DETALLES: Sustitución temporal del cable de alimentación.

SOLICITADO POR: Blupura.

RAZÓN: suministro alternativo por necesidades de aprovisionamiento.

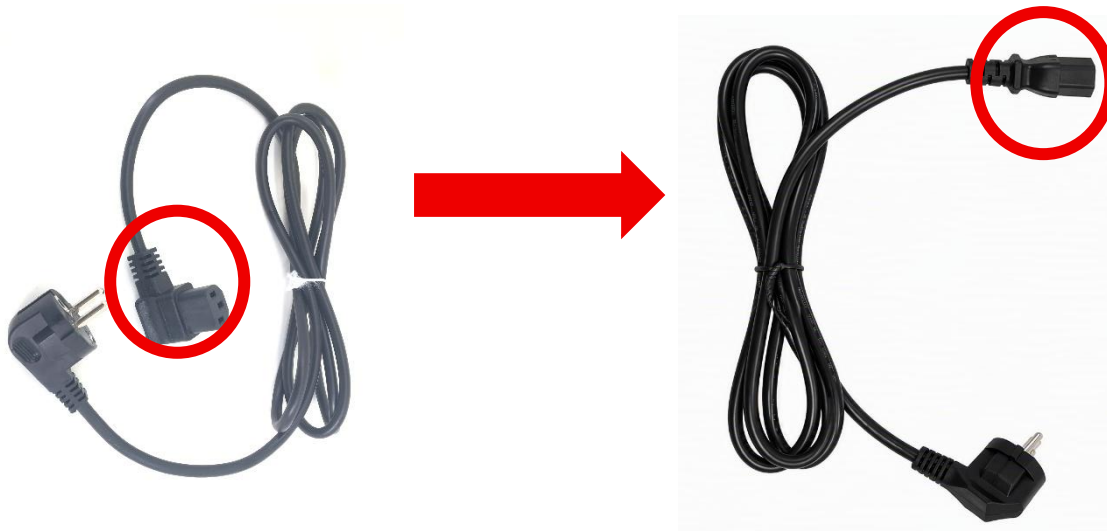
Se ha sustituido el cable de alimentación de las unidades, pasando de un cable con conector a 90° a un cable con conector recto.
